Разрешение		Обозначение		08-22-ОДСК-КЖ.6			
86-25		Наименование объекта строительства		Многоквартирный дом, расположенный по адресу: Орловский район, Неполодское с/п, д. Жилина, ул.Генерала Лаврова, 5 (поз.26)			
Изм.	Лист	Содержание изменения			Код	Примечание	
19	1 10 13	Указаны листы с изменениями Скорректированы привязки и количество поз.10 и 11 в спецификации, добавлен стакан Ст2 Скорректированы схема раскрепления дымовых труб и спецификация элементов			4	Лист заменен	
Согласовано:		Изм. внес		Кундаева			
Н.контр.		Составил		Кундаева			
		ГИП		Бусыгин			
		Утв.					
000 "Орелпроект"					Лист	Листов	
					1	1

Многоквартирный дом, расположенный по адресу: Орловский район,
Неполодское с/п, д. Жулина, ул. Генерала Лаврова, 5 (поз. 26)

Конструкции железобетонные.
Шахты лифтов, лестница.

08-22-ОДСК-КЖ6

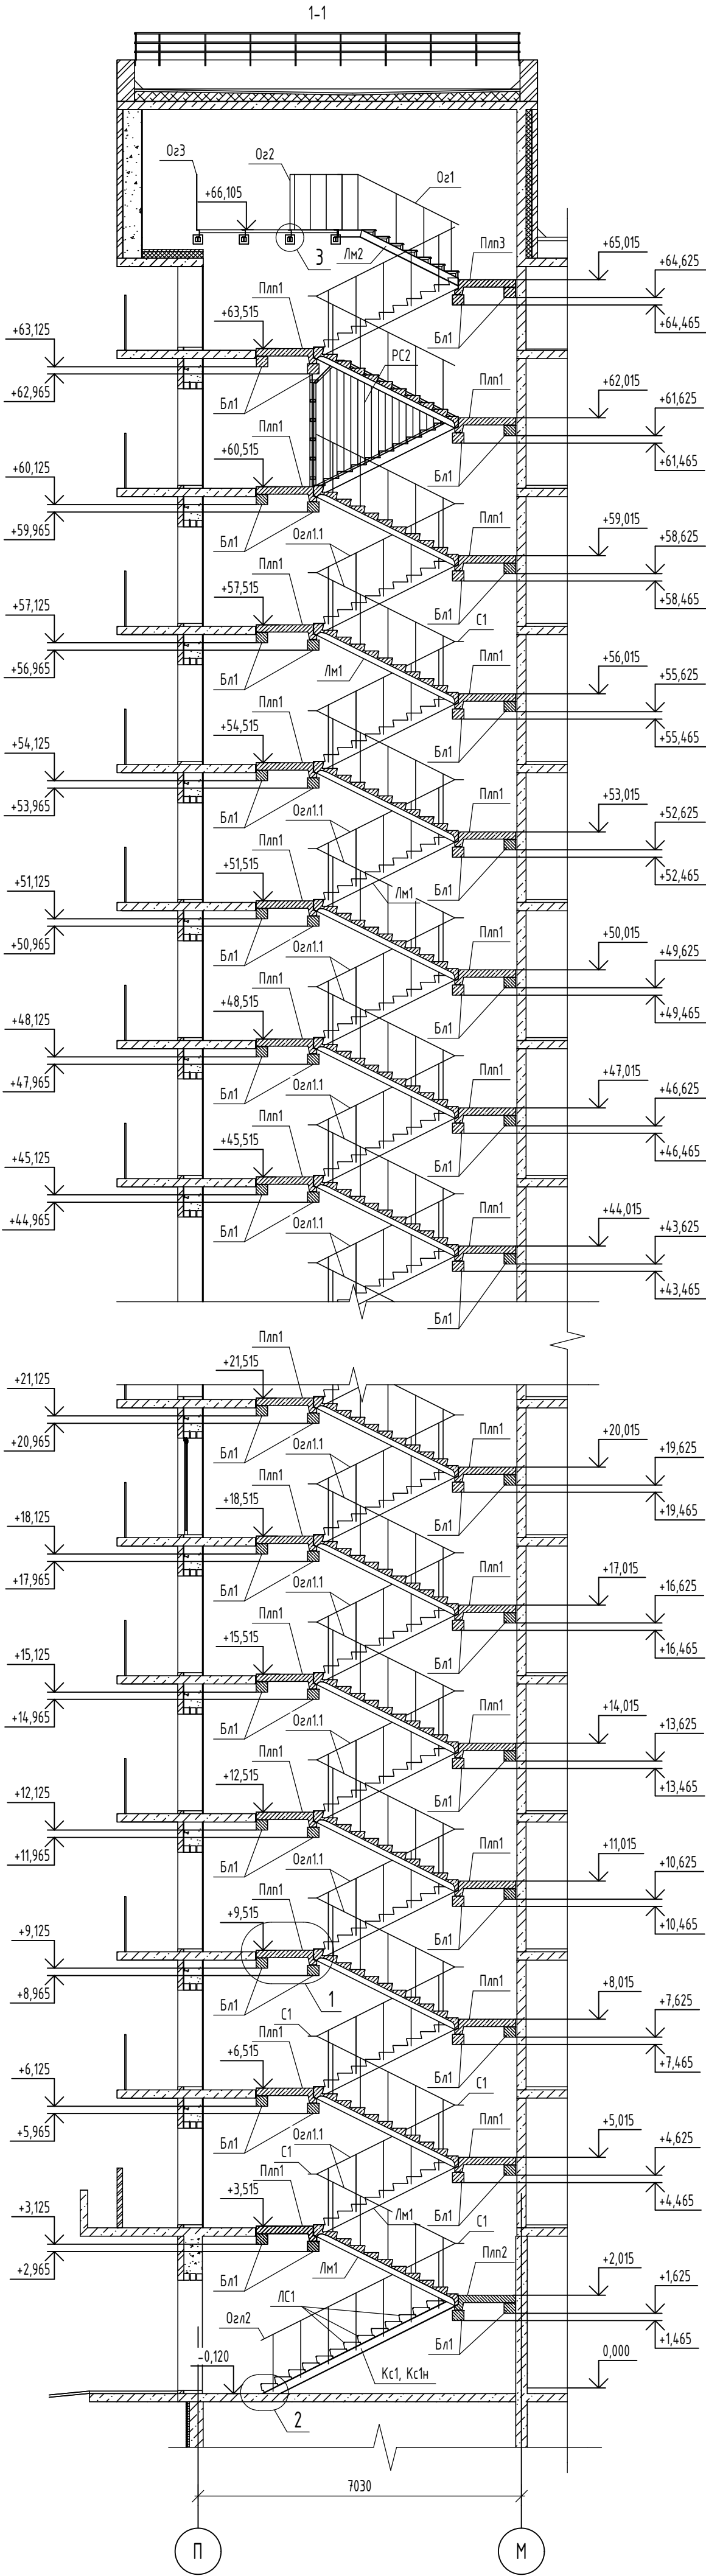
Разрешение		Обозначение		08-22-ОДСК-КЖ6				
180-24		Наименование объекта строительства		Множкквартирный дом, расположенный по адресу: Орловский район, Неполодское с/п, д. Жилина, ул. Генерала Лаврова, 5 (поз. 26)				
Изм.	Лист	Содержание изменений			Код	Примечание		
15	4	Изменено обозначение балки Бл1 в спецификации			3			
Согласовано: Кузнецов		Изм.внес		Квасова			Лист	Листов
		Составил		Квасова				
		ГИП		Бусыгин				
		Утв.						
		Согласовано: Кузнецов

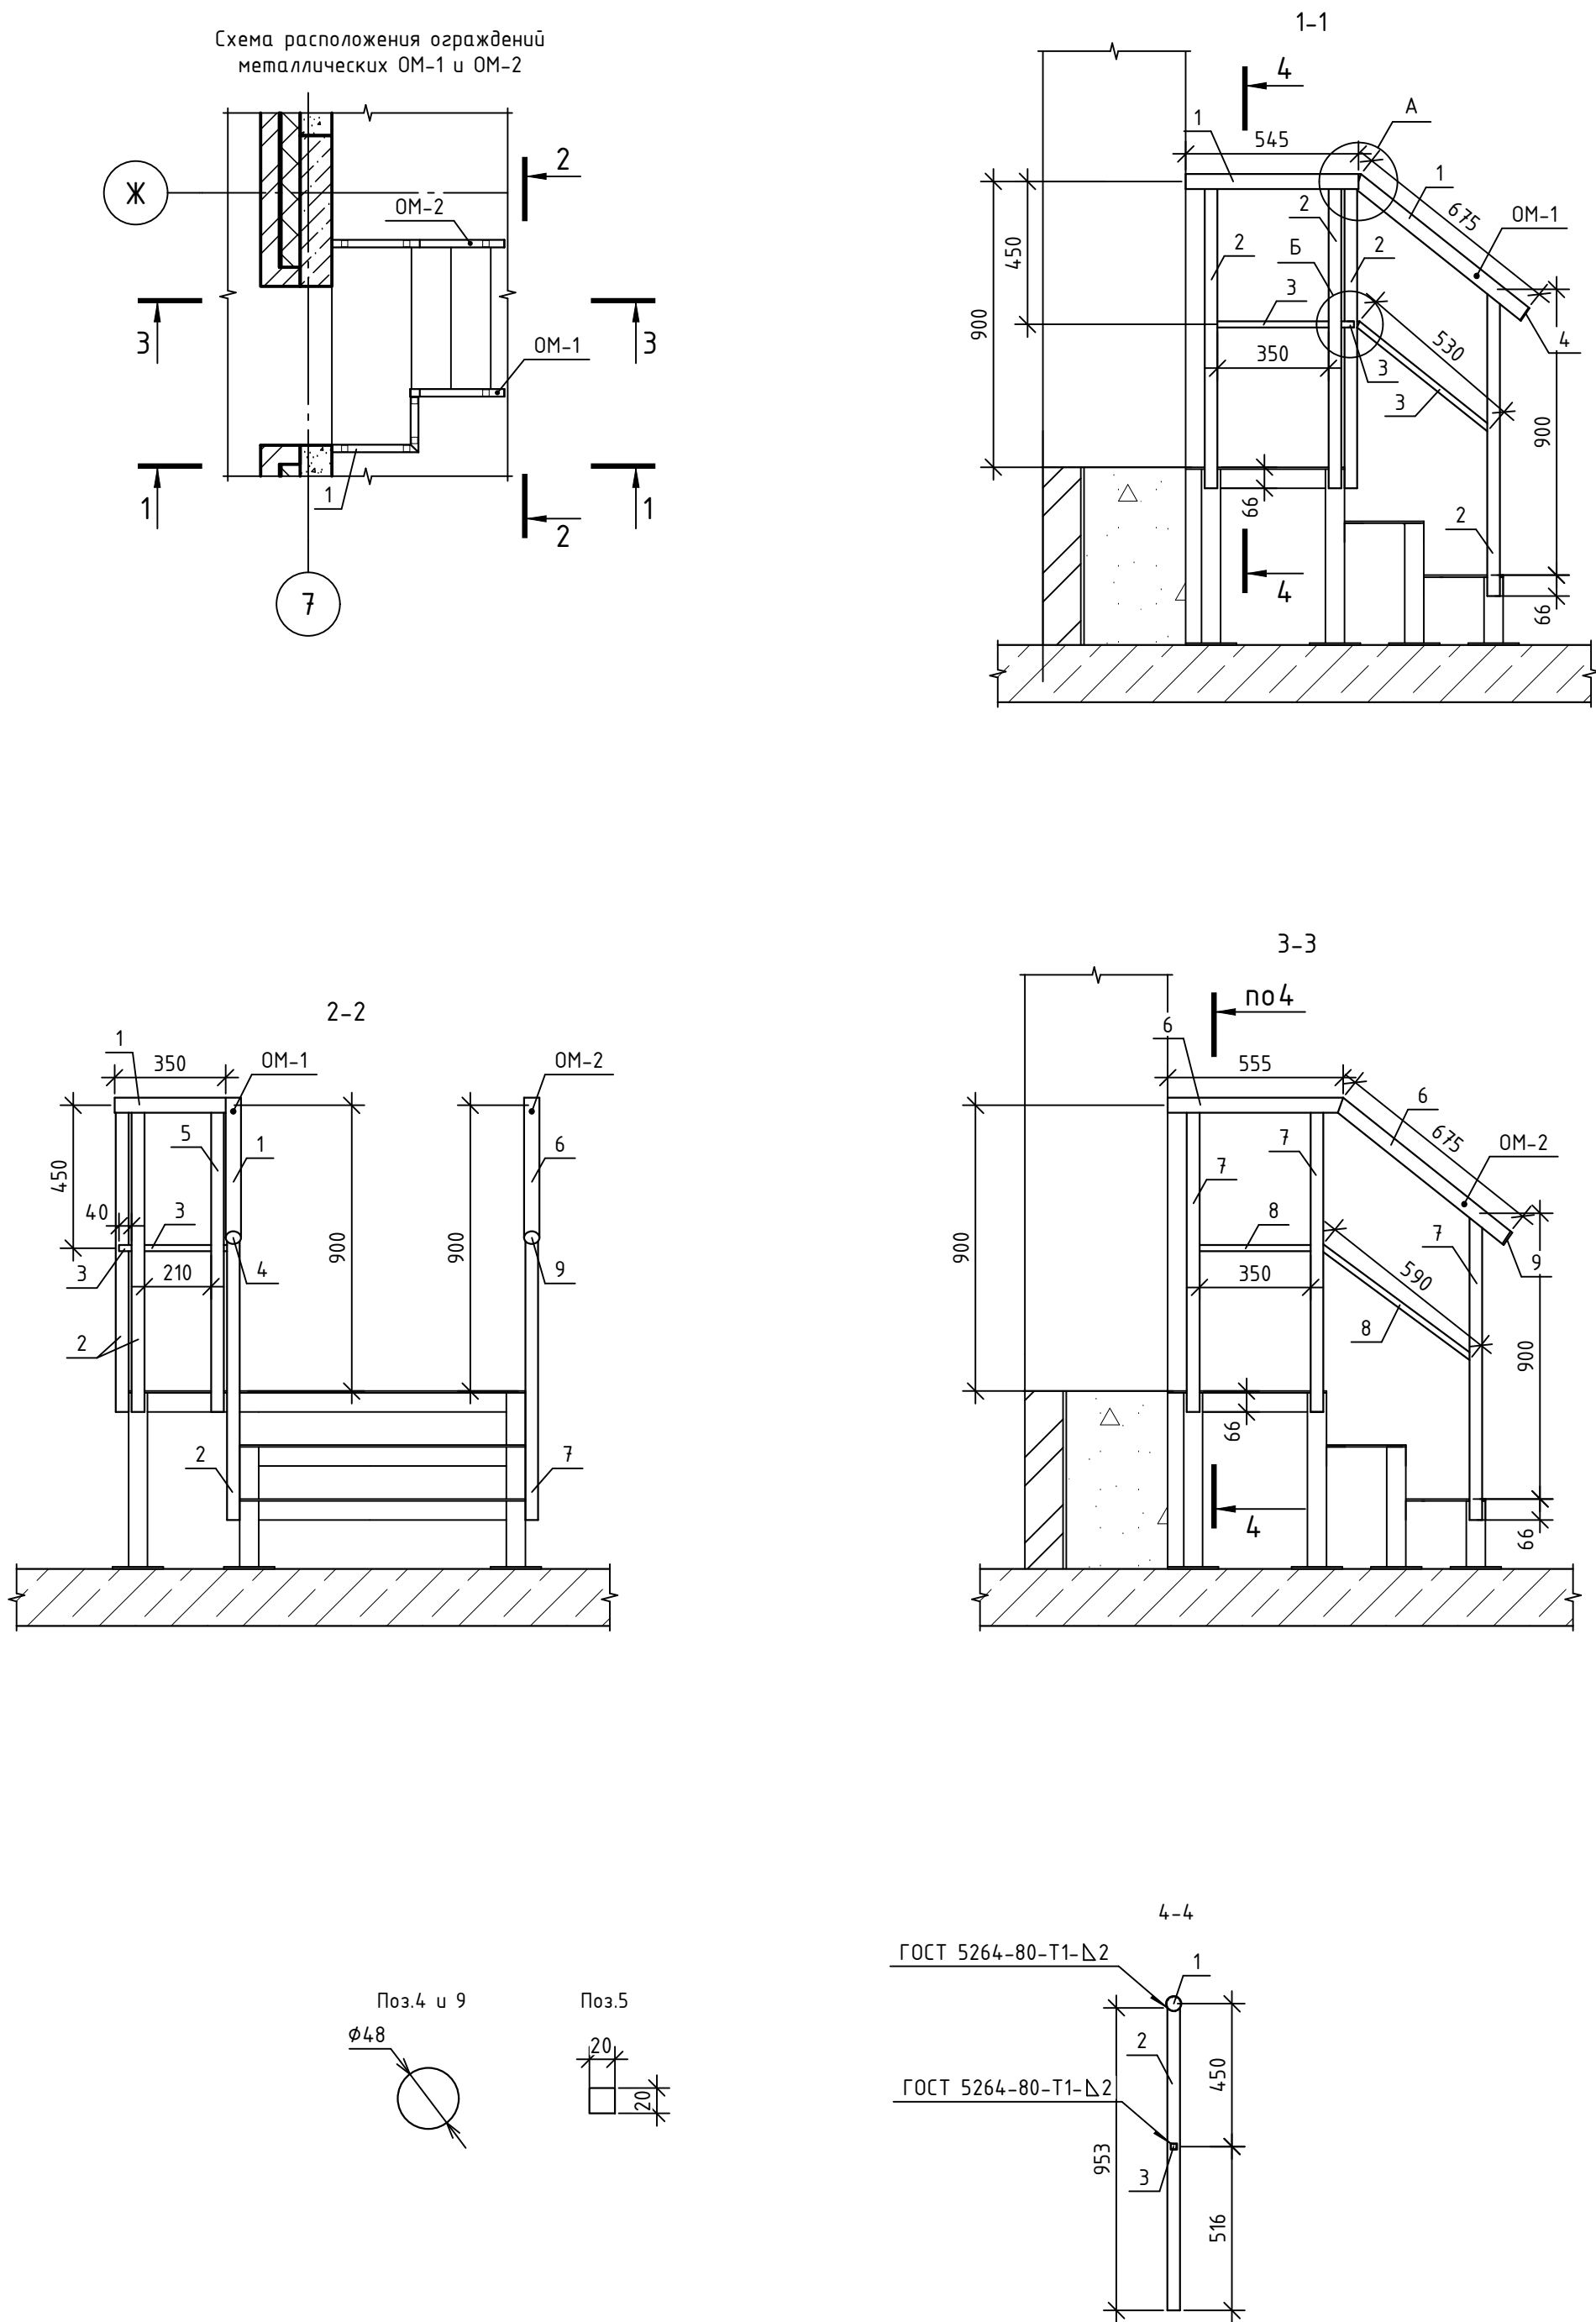
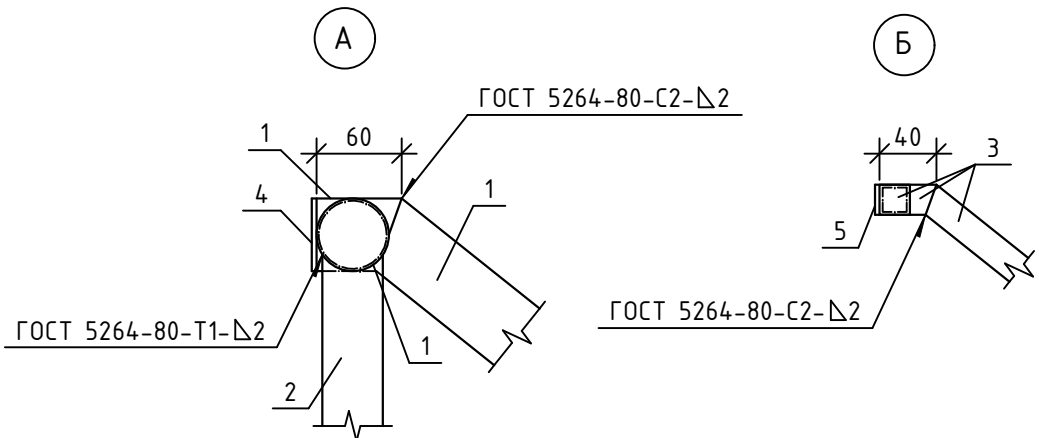
Разрешение		Обозначение		08-22-ОДСК-КЖ6					
				18-25		Наименование объекта строительства		Многоквартирный дом, расположенный по адресу: Орловская область, Орловский район, Неполодское с/п, д. Жилина, ул. Генерала Лаврова, 5 (поз.26)					
				Изм.		Лист		Содержание изменений		Код		Примечание	
				18		1		Указаны листы с внесенными изменениями		1			
						16		Разработана схема расположения козырьков				Лист новый	
						17		Разработаны схемы расположения площадок МЛ-1, МЛ-2, МЛ-3				Лист новый	
						18		Разработаны схемы расположения элементов ограждений металлических ОМ-1 и ОМ-2				Лист новый
